## EXTENSION DE LA MINE AURIFÈRE CANADIAN MALARTIC ET DÉVIATION DE LA ROUTE 117 À L'ENTRÉE EST DE LA VILLE DE MALARTIC

**PREMIÈRE SÉRIE DE QUESTIONS ET COMMENTAIRES  
DU MDDELCC DU 16 AVRIL 2015  
INCLUANT L'ADDENDA DU 7 MAI 2015**  
Document de réponses - Volume 1 de 2

**Document de réponses**

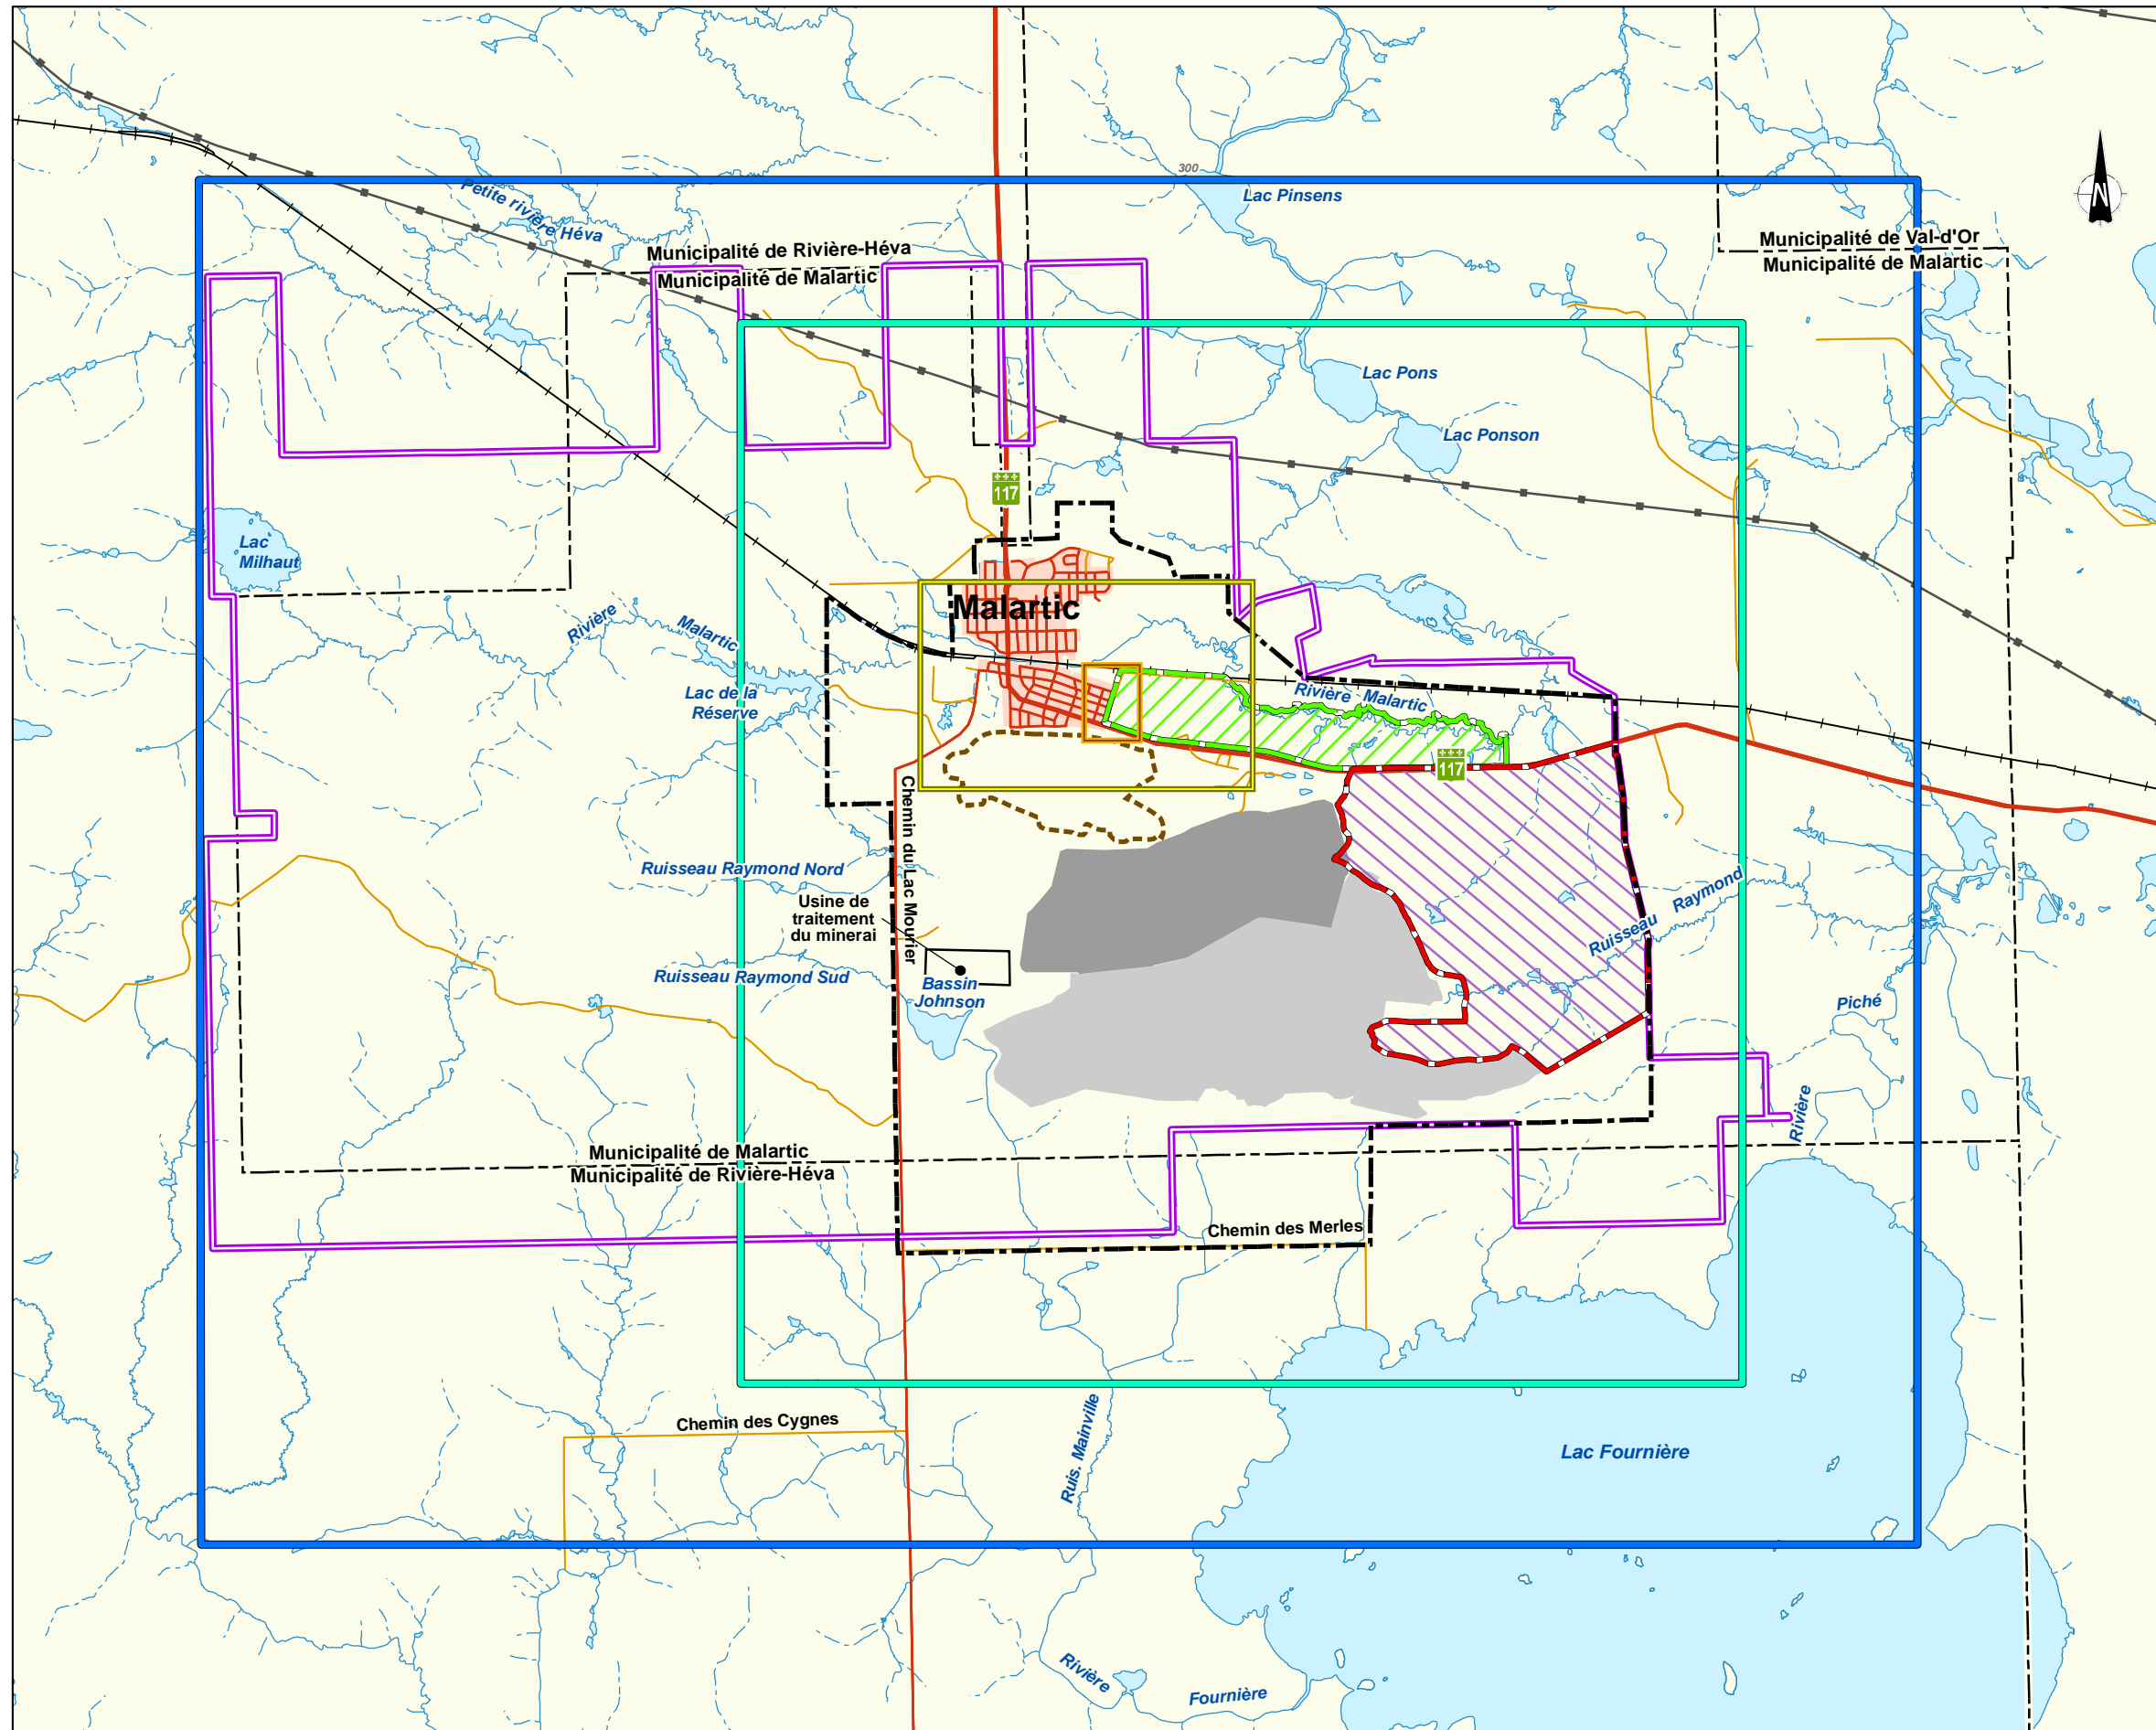
**QC.2** *La zone d'étude considérée dans cette étude d'impact n'est pas suffisante. Les limites actuelles de la zone définie ne permettent pas d'inclure les impacts de la mine sur l'hydrologie et les eaux souterraines. Elle devrait minimalement inclure les bassins versants et sous bassins versants touchés par le projet. Elle devrait également inclure la zone touchée par le cône de rabattement causé par le dénoyage de la fosse. L'initiateur doit ajuster la zone d'étude et s'assurer que la caractérisation des milieux physique, biologique et humain pour la nouvelle zone d'étude ainsi que l'évaluation des impacts ont été réalisées.*

**R.2** La zone d'étude qui a été présentée dans l'ÉIE correspond à la zone d'étude pour les infrastructures de la Mine et de la ville de Malartic. Cependant, afin de bien évaluer les impacts de l'Extension Canadian Malartic et du tracé de la déviation, plusieurs zones d'études spécifiques, en fonction des impacts ont également été considérées. Dans certains cas, les impacts sont limités à une faible distance (quelques centaines de mètres), alors que dans d'autres cas, les distances d'impacts sont beaucoup plus importantes (plusieurs kilomètres). La carte QC-2, à la page suivante, présente les différentes zones d'étude considérées, soit :

Figure QC-3b Relevé des plaintes par impacts déposées par les résidents de Malartic (figure 3-1 de l'ÉIE révisée)

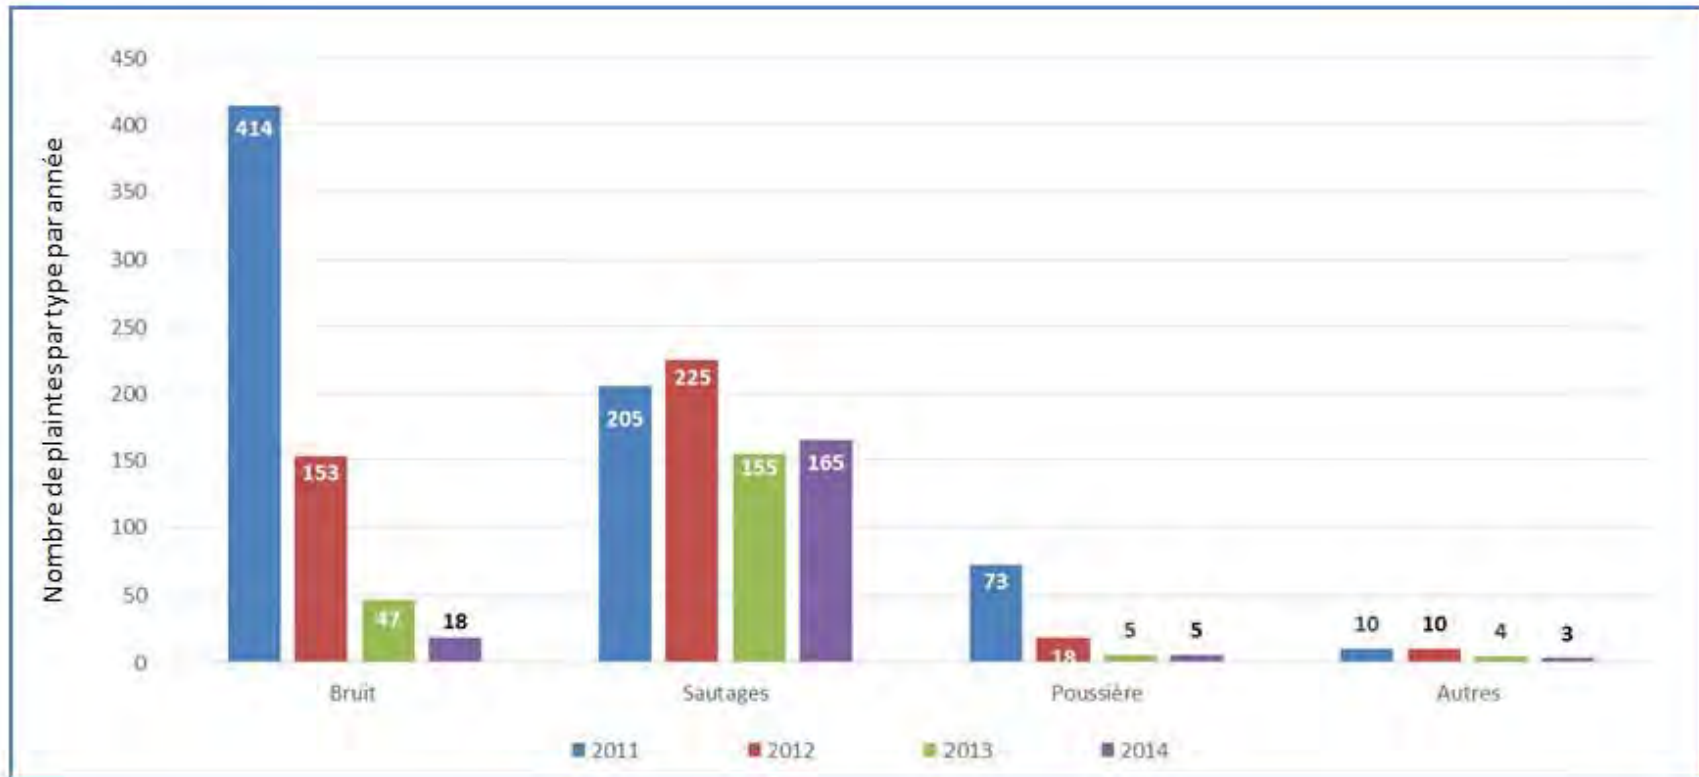
**QC.3** *Le nombre de plaintes reçues depuis 2011, par type et par année, est présenté à la figure 3-1. L'initiateur doit présenter un tableau comportant le nombre de plaintes par canaux disponibles à chaque année.*

En ce qui concerne la figure 3-1 de l'ÉIE, et après vérification, des erreurs se sont glissées dans le nombre de plaintes. La figure 3-1 a donc été corrigée telle que montrée à la figure QC-3b.

PROJET	TITRE	N° PROJET	PHASE	Rév.	FIGURE
	<b>LOCALISATION DES PUIITS D'OBSERVATION AMÉNAGÉS DE 2008 À FÉVRIER 2015 À LA MINE CANADIAN MALARTIC (figure QC-23)</b>	1527286	20100	0	1

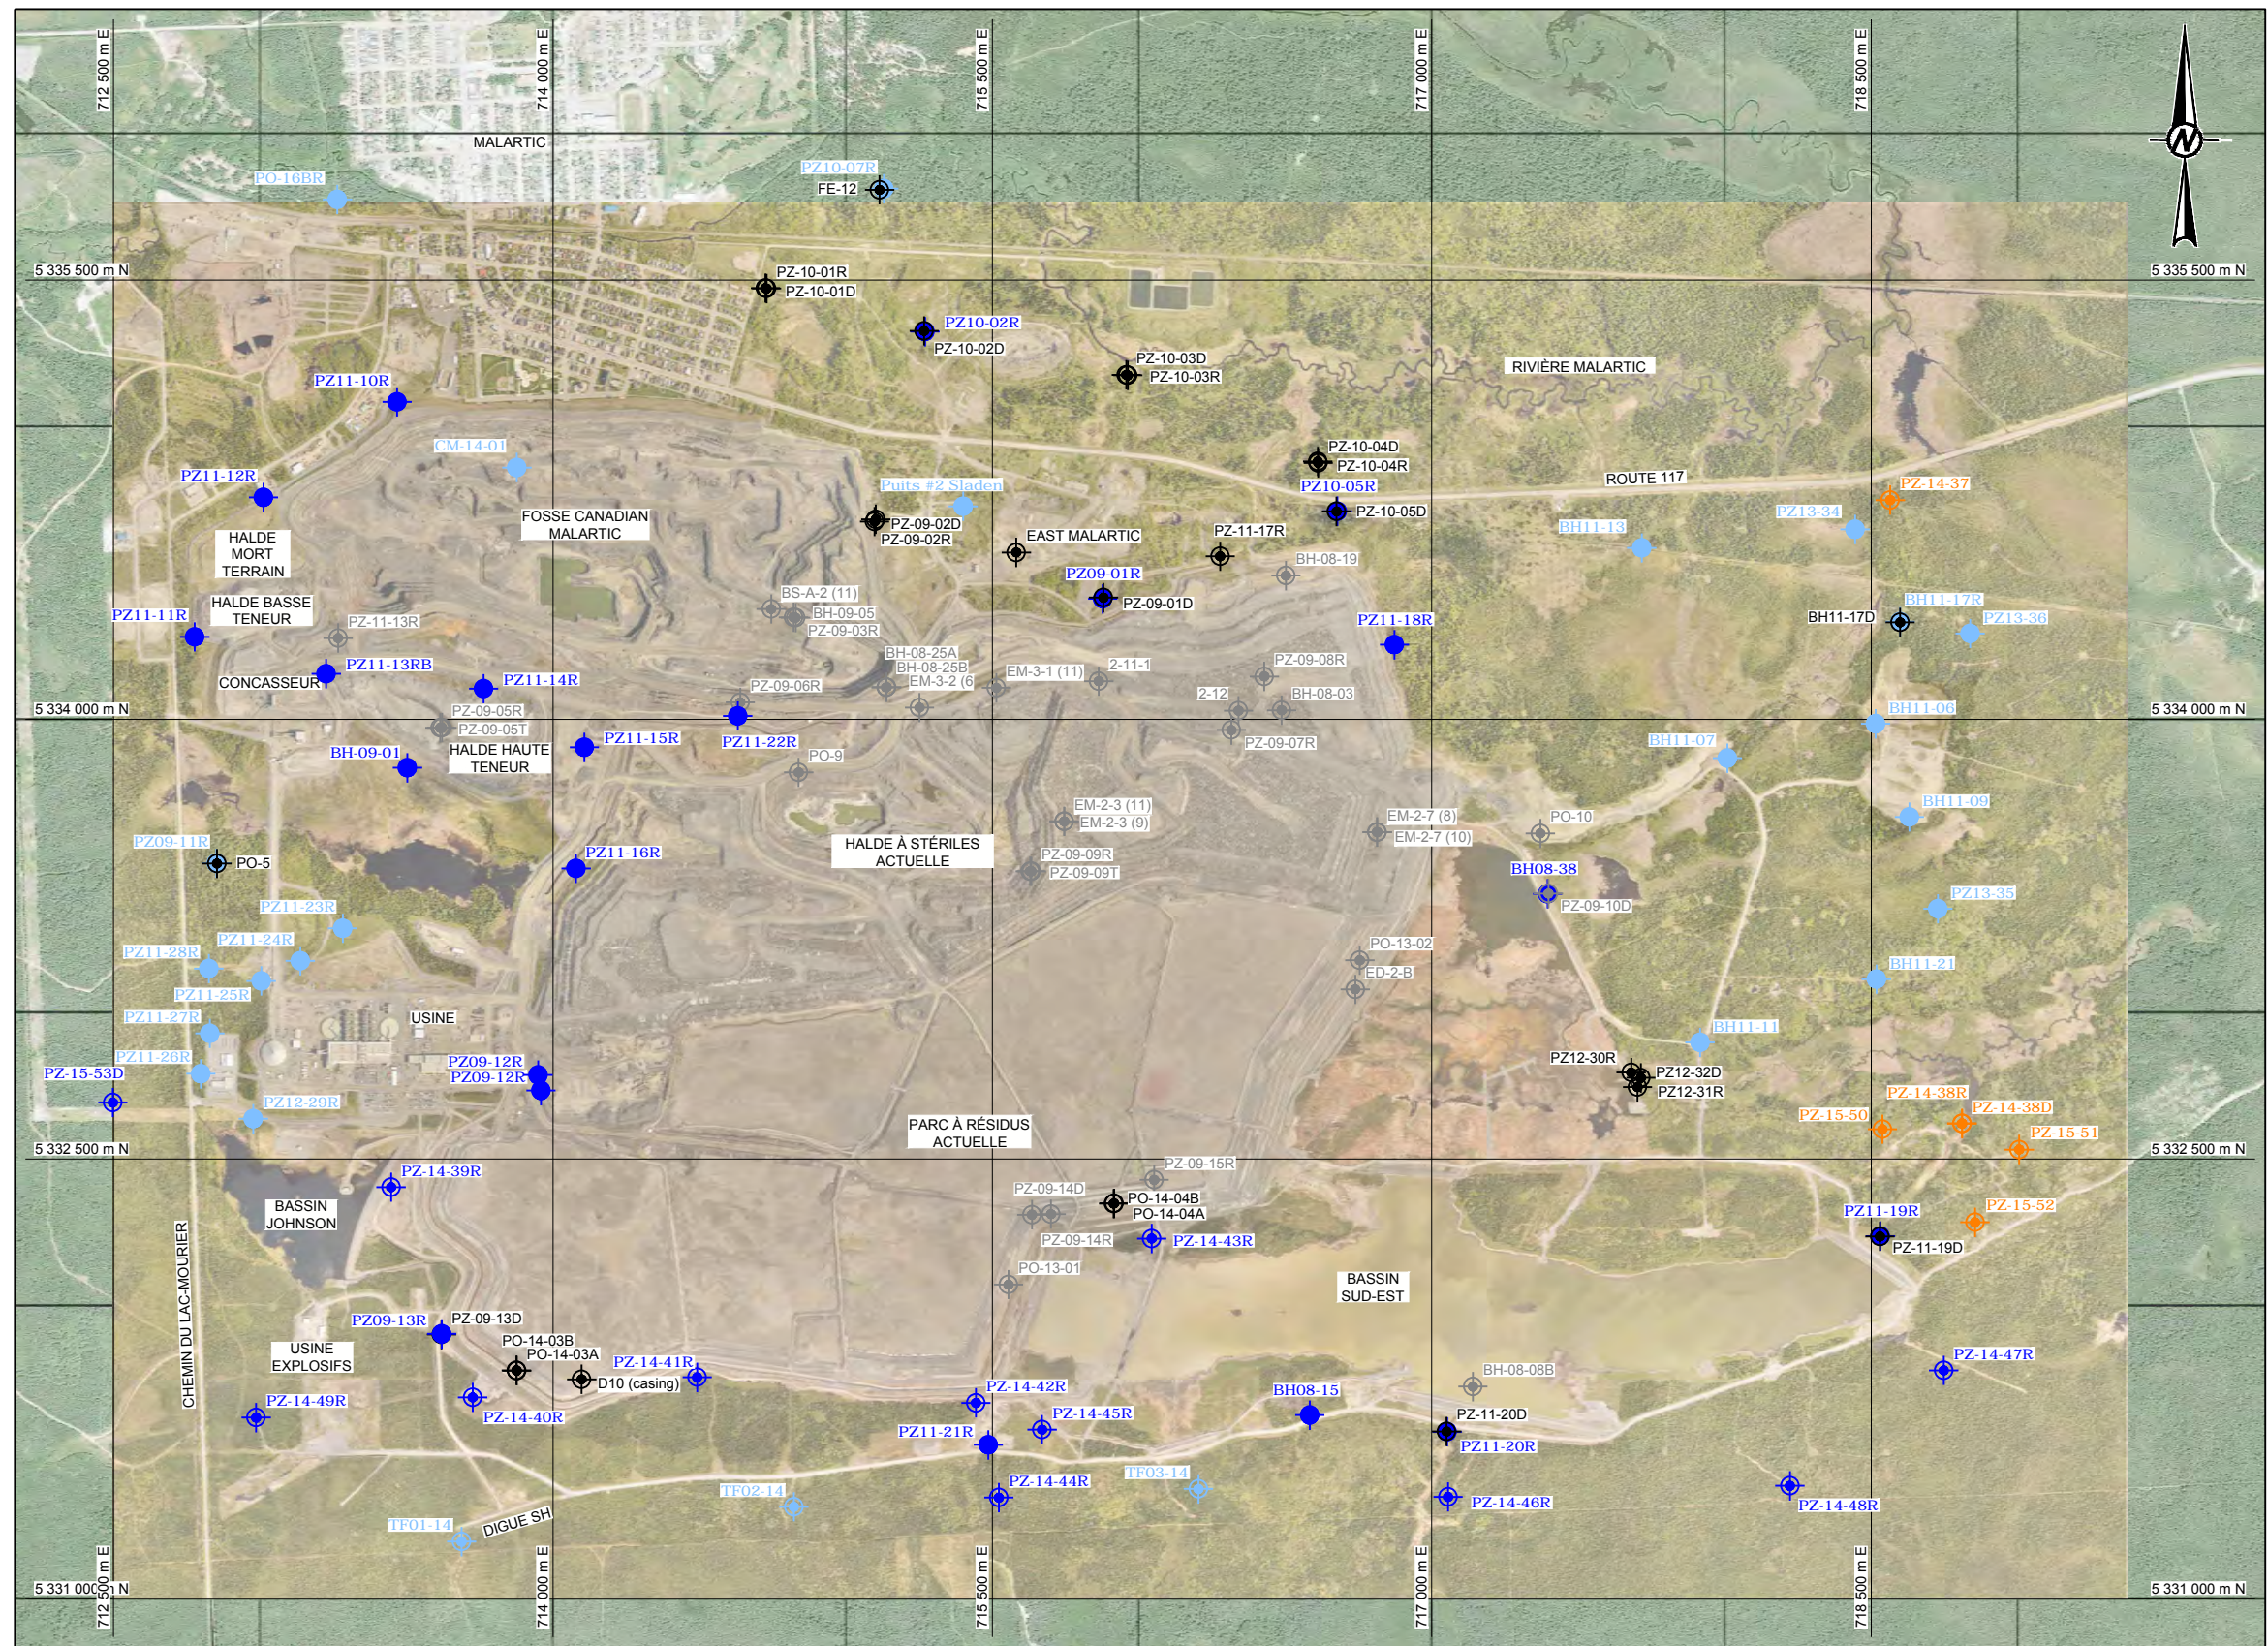
**QC.23** *Dans cette section, il ressort que les résultats de qualité d'eau souterraine doivent être interprétés et accompagnés d'une discussion mettant en perspective les périodes de crue et d'étiage, les périodes de nappe haute et de nappe basse et la stabilité des résultats obtenus lors des différentes campagnes d'échantillonnage. De plus, les résultats de qualité d'eau souterraine devraient contribuer à interpréter la qualité du lien hydraulique entre les unités hydrostratigraphiques et le réseau hydrologique. Remarquez que, d'un point de vue statistique, la teneur de fond locale pourrait être déterminée selon un processus itératif étalé sur plusieurs années. Toutefois, si des travaux de construction et/ou d'opération minières sont en cours, l'initiateur doit s'assurer de travailler avec des puits localisés en amont hydraulique et fournir des justifications démontrant leur amont hydraulique par rapport aux activités prévues. L'initiateur doit déterminer la teneur de fond locale pour l'eau souterraine, donc l'état de référence, pour les paramètres spécifiques au projet minier, et ce, en effectuant une mise en perspective avec :*

Les travaux réalisés de 2008 à 2014 dans le cadre de l'état de référence et du programme de suivi de la qualité de l'eau souterraine incluent l'aménagement de 129 puits d'observation et le prélèvement de 619 échantillons d'eau souterraine. L'emplacement de ces puits d'observation est présenté à la figure QC-23 et le programme analytique effectué à ces puits est résumé au tableau QC-23. L'état des connaissances sur la répartition des unités hydrostratigraphiques est également bonifié par les observations acquises lors des forages géotechniques.

**Figure QC-34a Sautages – Pourcentages par type de non-conformité (figure 4-5 de l'ÉIE corrigée)**

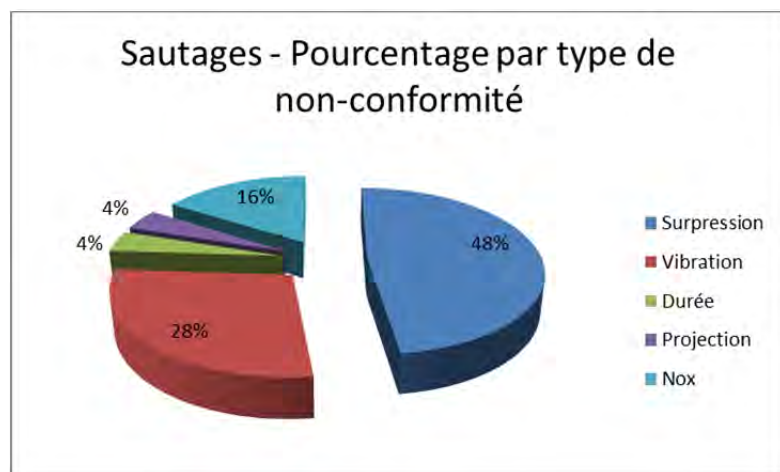
**QC.32** *L'initiateur doit donner les mesures d'atténuation et les mesures correctives qu'il a mises en place par le passé afin de réduire l'impact des sautages suite aux avis de non-conformités « conception » et « opérationnelle » tel qu'exprimé à la figure 4-6. Il devra dresser un bilan des mesures mises en place en faisant ressortir les mesures efficaces de celles qui n'ont pas permis de réduire les impacts.*

Le texte qui suit regroupe les différentes mesures mises en place ciblées par la figure 4-6 pour les groupes « conception » et « opérationnelle » en fonction des quatre catégories proposées par la question QC-32, à savoir :
